図面・計画書添付書

椙山女学園　星が丘キャンパス大学会館食堂リニューアル工事

東側 吸音ルーバー部下地鉄骨製作図

（東側）吸音ルーバ壁鉄骨下地

ルーバ－ 天伏図 1/80

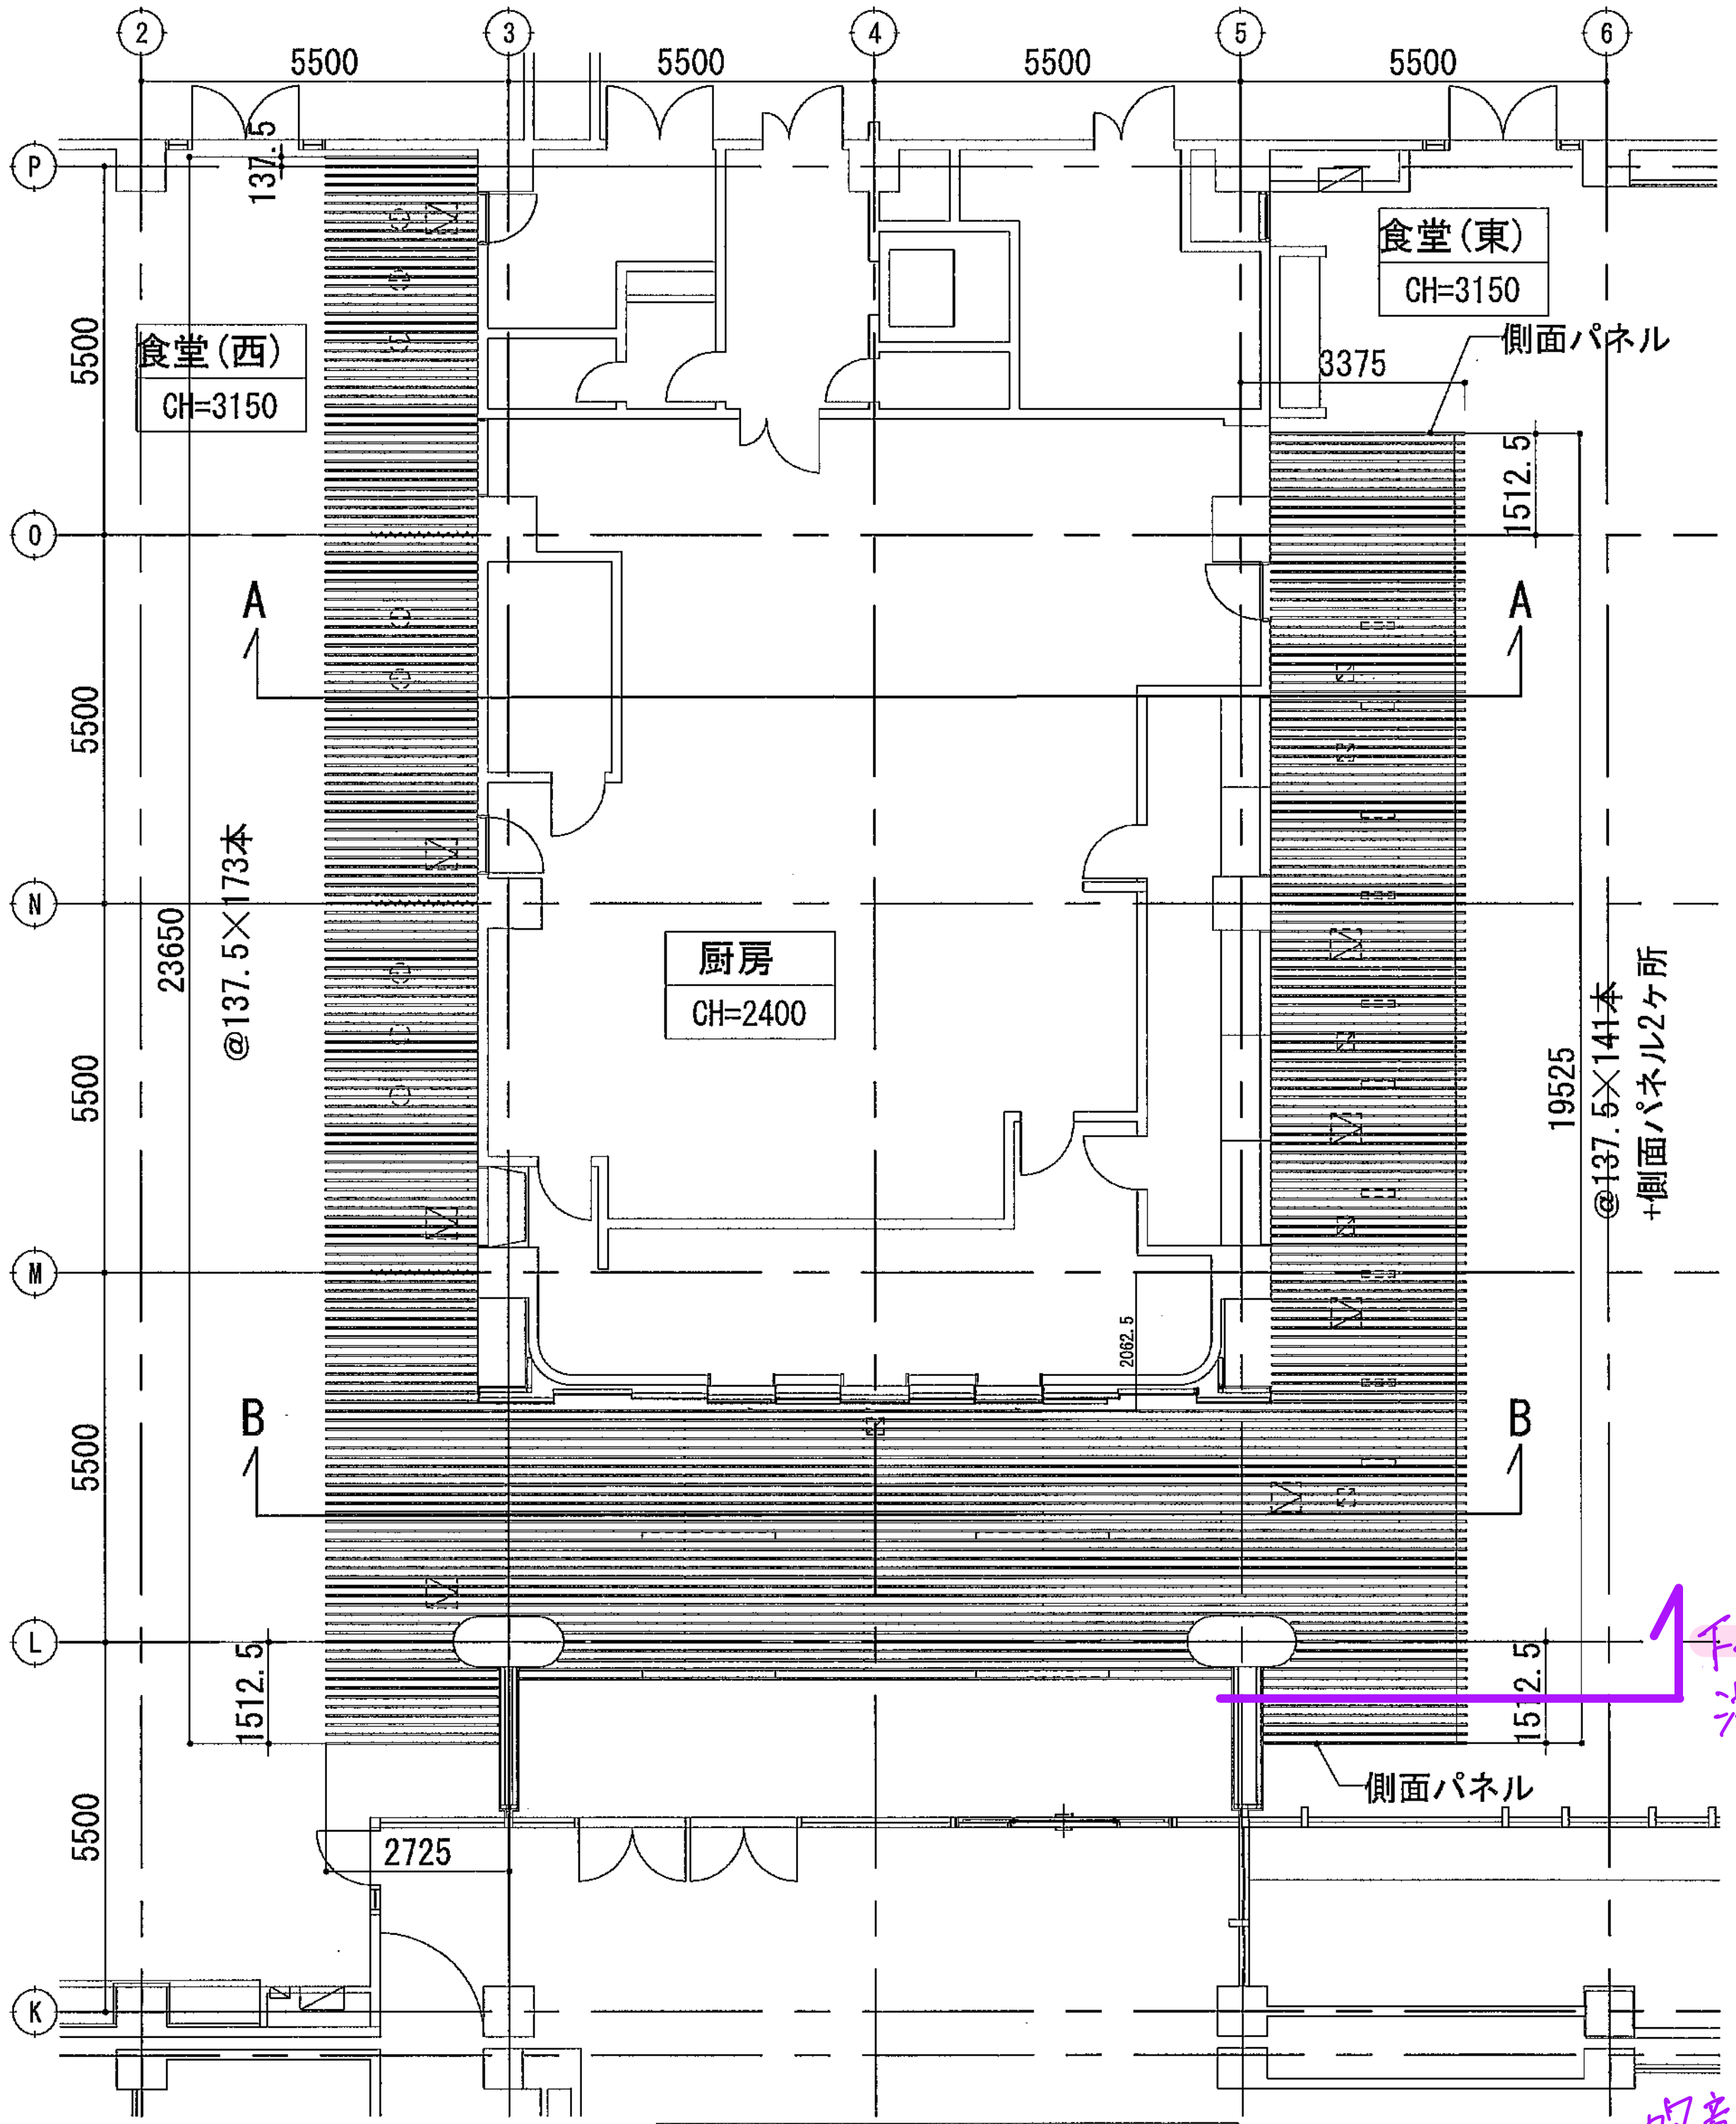
(意)1-16 吸音ルーバー天井詳細図参照

下地納まり変わります
注意です。

ルーバ－ 詳細図 1/5

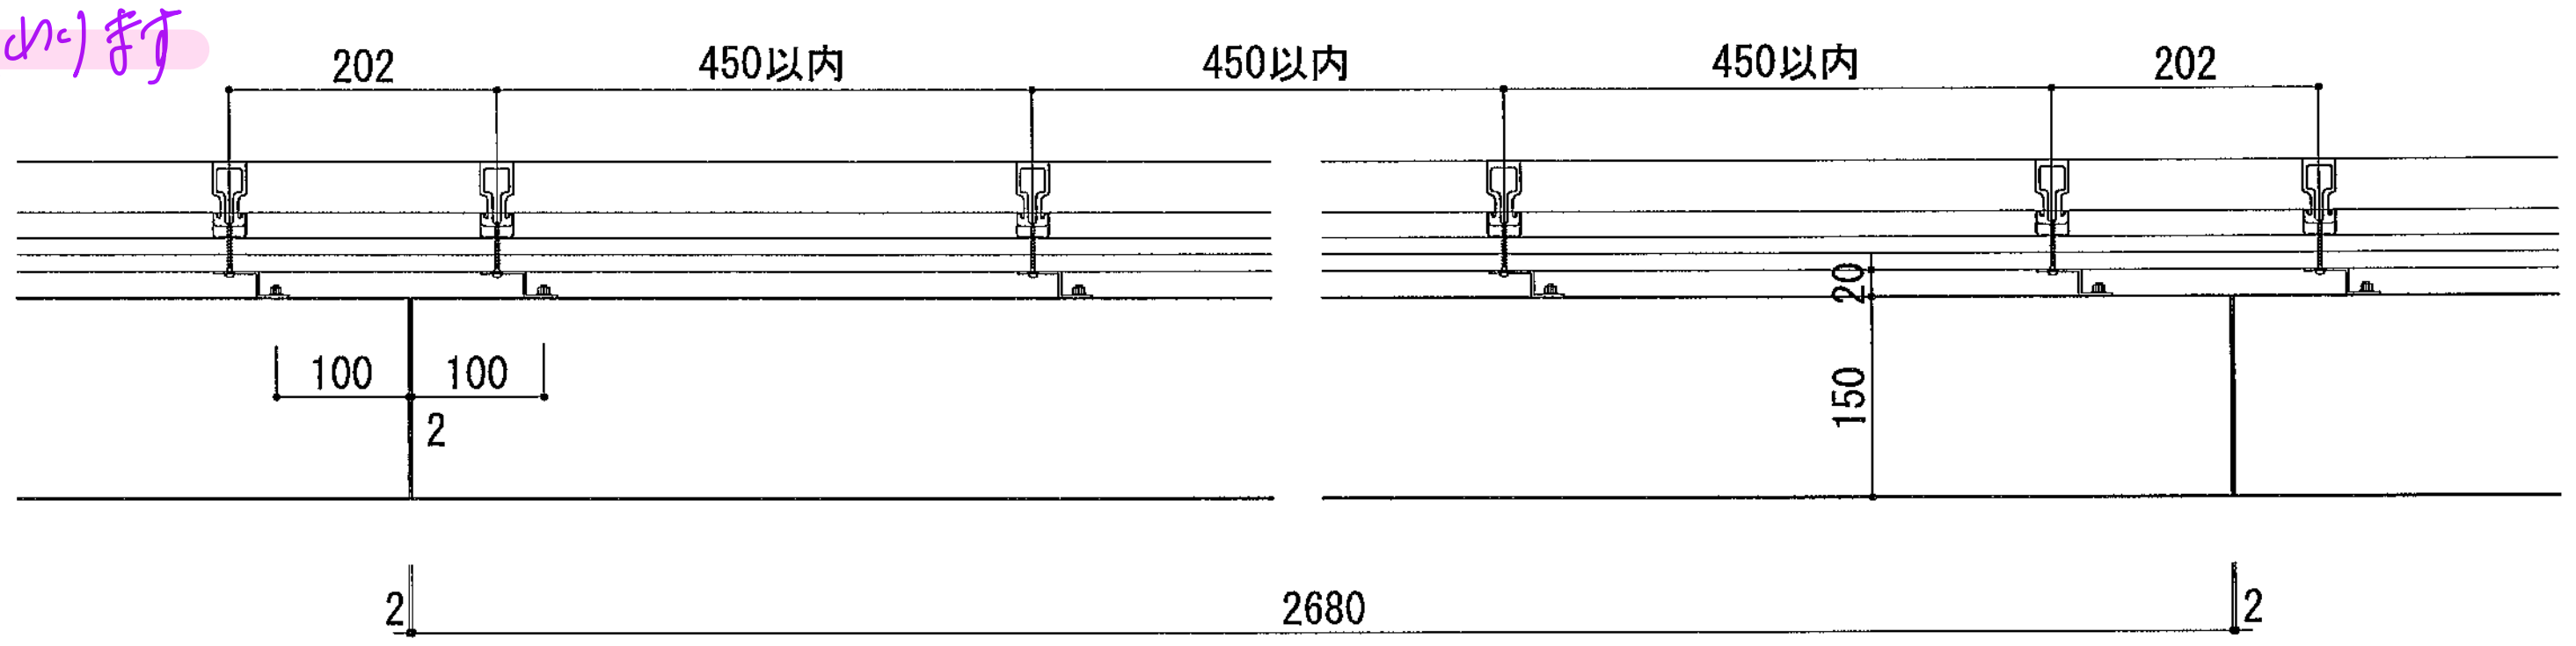
吸音ルーバ目地
センターラインに合わせて下さい

to 現場
既存楕円柱型クリアランス要確認

部分平面図 1/30

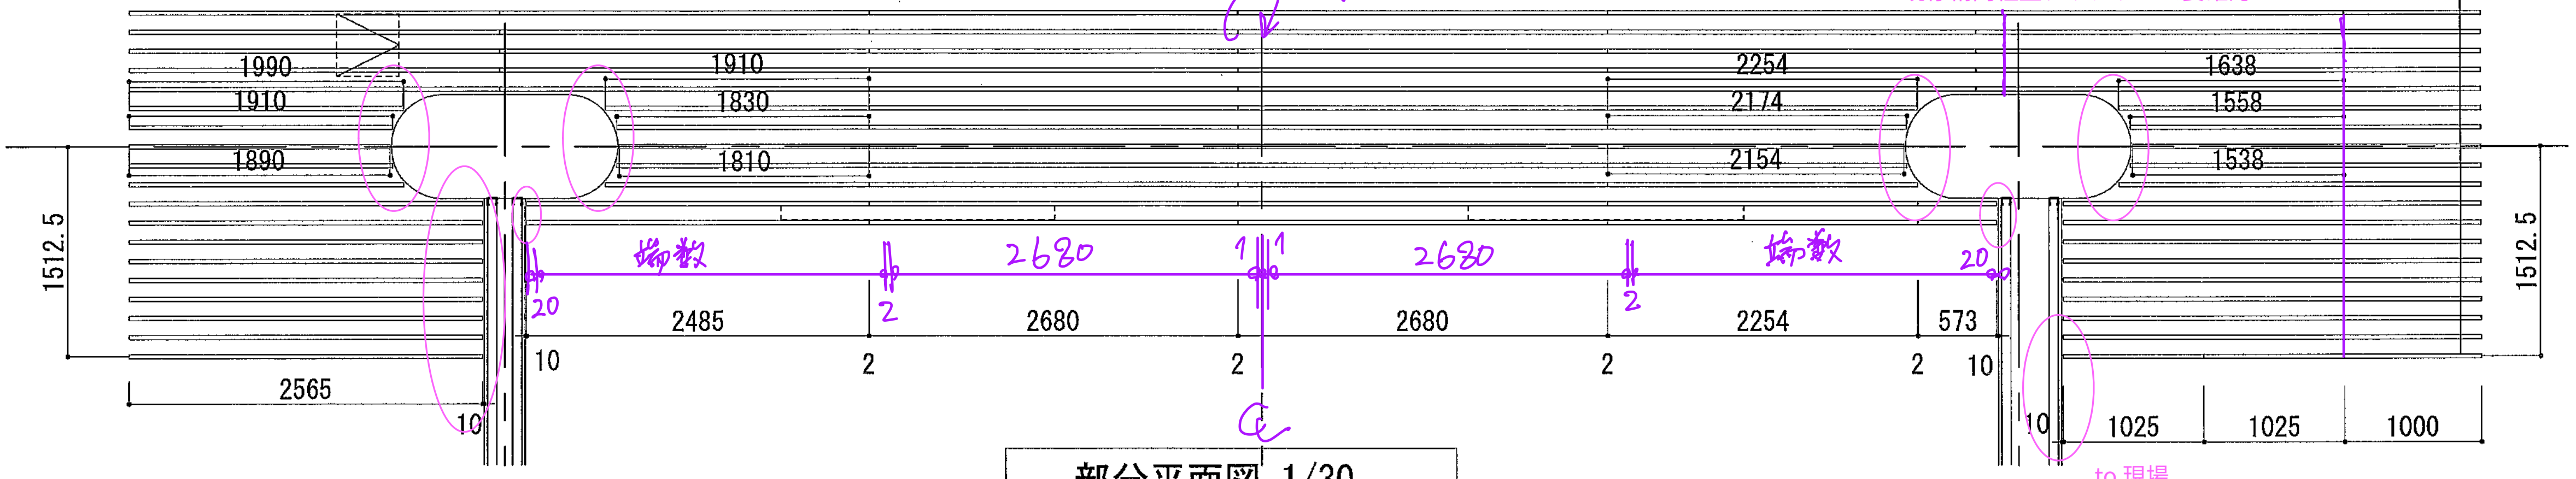
to NS
既存図面通りとは限らない
既存壁取り合いクリアランス20とかではダメですか？

to 現場
既存壁タイルにモルタルアートt2.5
クリアランス要確認

よいです

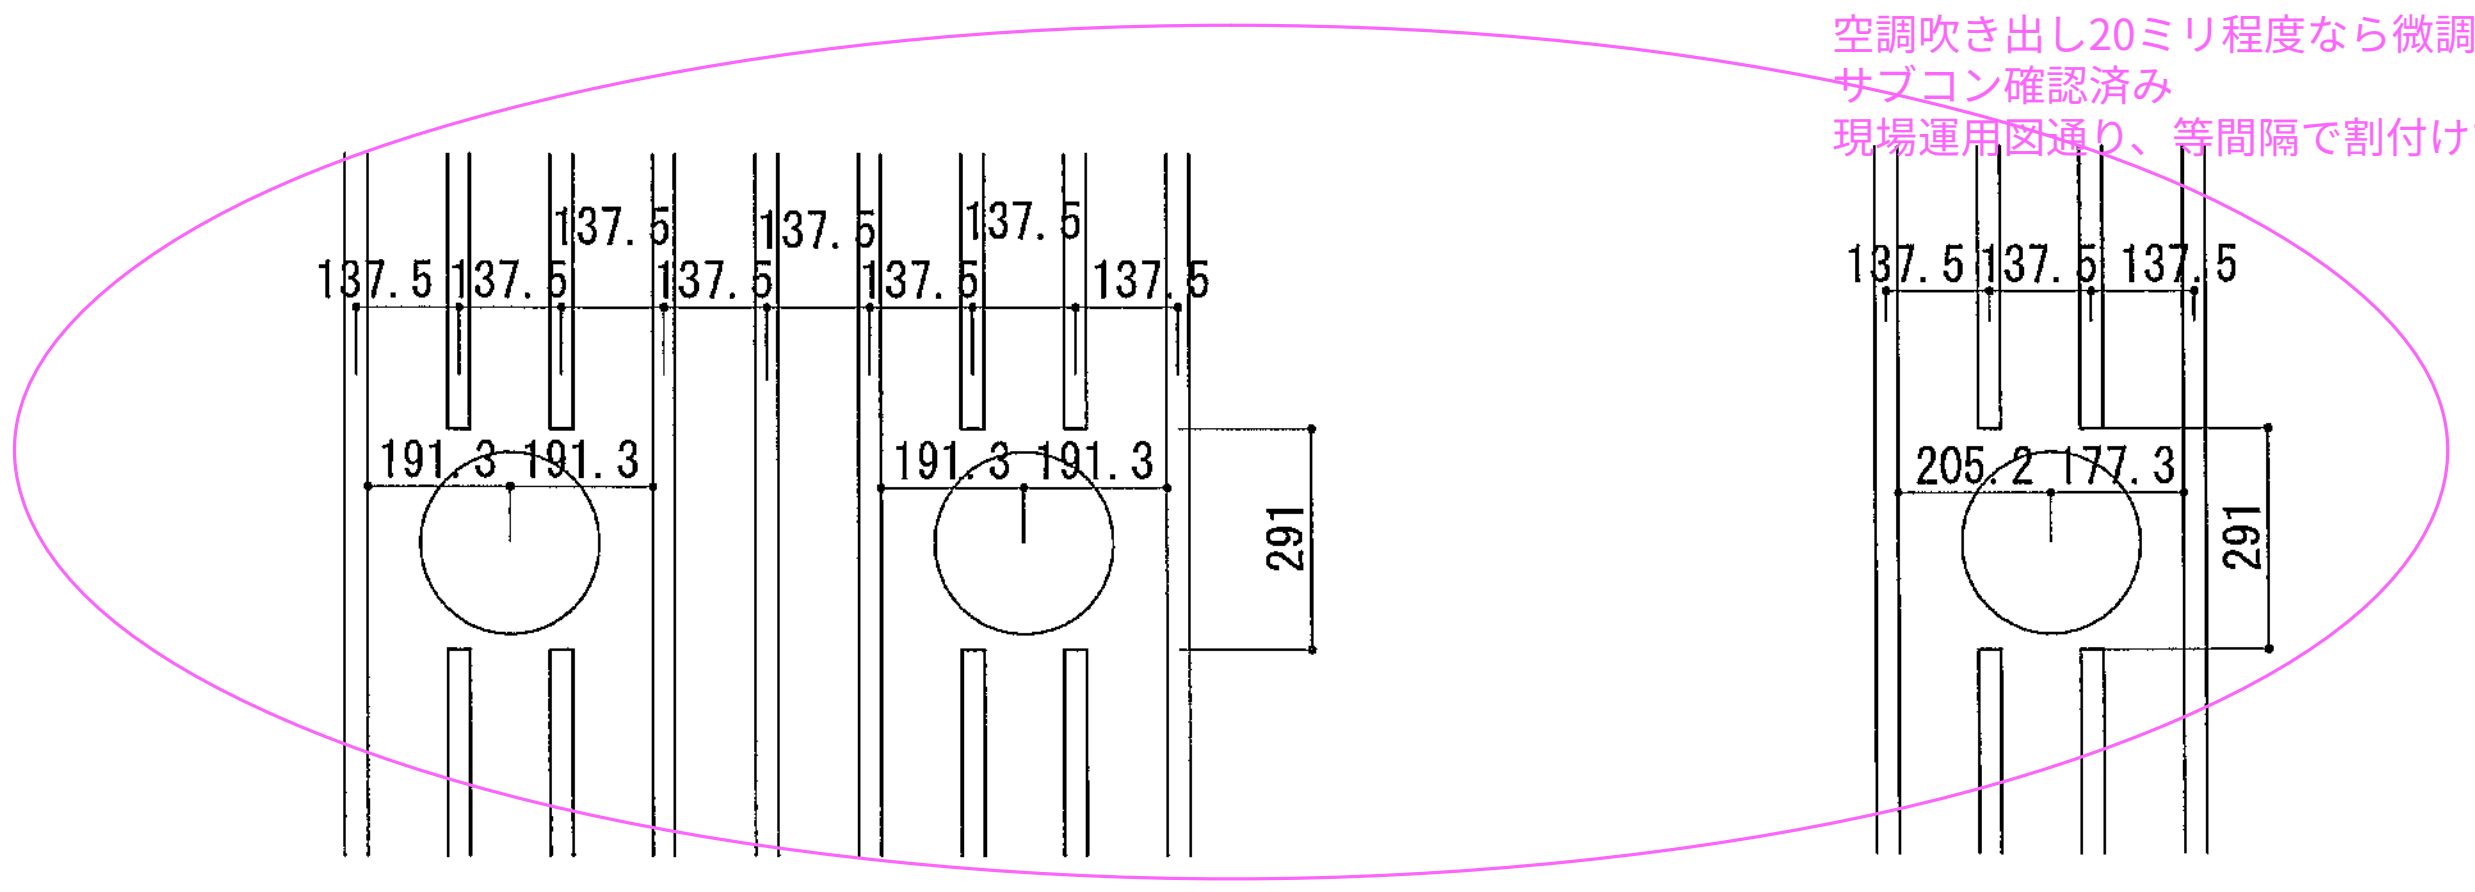
to NS
空調吹き出し20ミリ程度なら微調整可能 ✓
~~サブコン確認済み~~
現場運用図通り、等間隔で割付けて有ります

パﾟﾈﾙ展開図 1/40

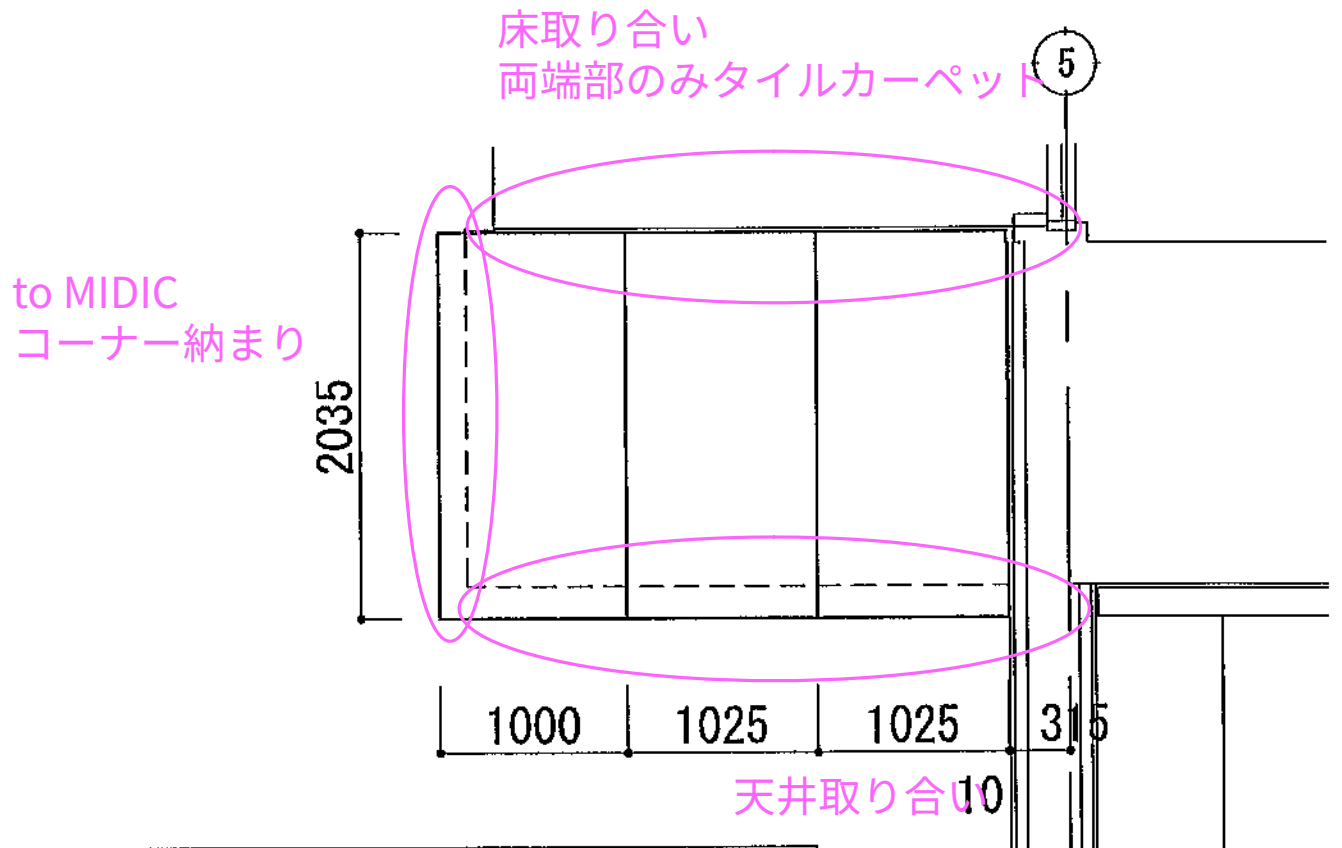
床取り合い
両端部のみタイルカーペット

to MIDIC
コーナー納まり

天井取り合い

食堂(西)展開図 1/40

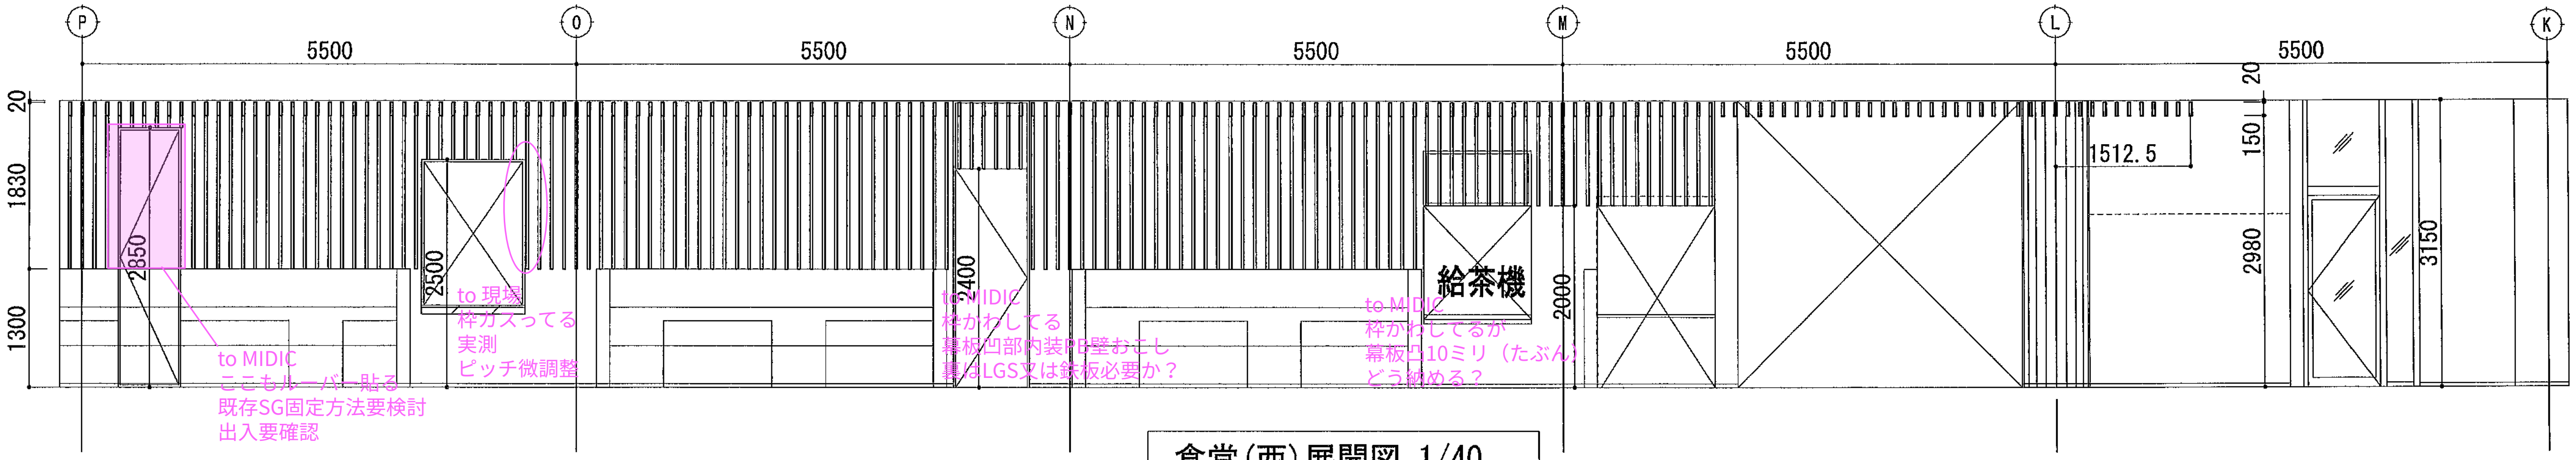
to MIDIC
~~ここもルーバー貼る~~
既存SG固定方法要検討
出入要確認

to 現場
枠カスってる
実測
ピッチ微調整

to MIDIC
枠かわしてる
幕板凹部内装PB壁おこし
裏はLGS又は鉄板必要か？

to MIDIC
枠かわしてるが
幕板凸10ミリ（たぶん）
どう納める？
